Additif 104 – Règlement n° 105

Révision 2 – Amendement 3

Série 06 d'amendements – Date d'entrée en vigueur : 22 juin 2017

Prescriptions uniformes relatives à l'homologation des véhicules destinés au transport des marchandises dangereuses en ce qui concerne leurs caractéristiques particulières de construction

5.1.1.2.2 Protection supplémentaire

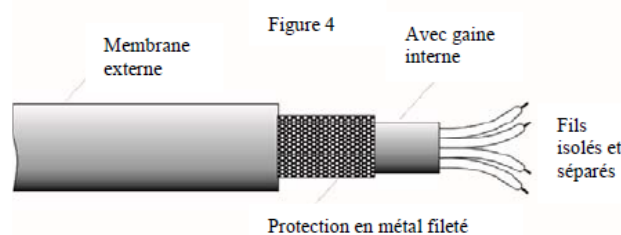
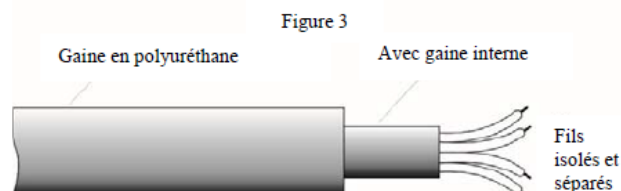
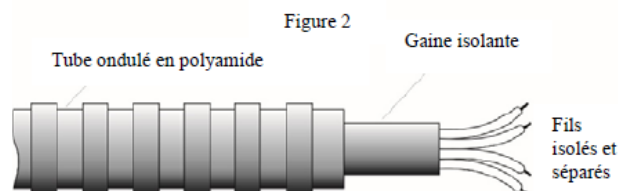
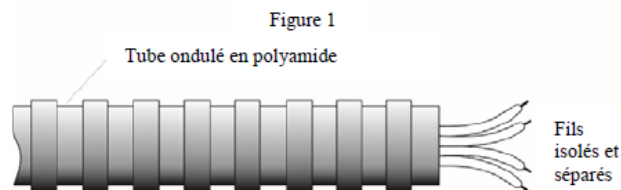
Les câbles situés à l'arrière de la cabine de conduite et sur les remorques doivent en outre être protégés de façon à réduire au minimum les risques d'inflammation ou de court-circuit accidentels en cas de choc ou de déformation.

Cette protection supplémentaire doit être adaptée aux conditions normales d'utilisation du véhicule.

Elle est assurée lorsqu'on utilise des câbles multifilaires conformes à la norme ISO 14572:2011 ou correspondant à l'un des exemples donnés dans les figures 1 à 4 ci-après, ou toute autre configuration offrant une protection comparable.
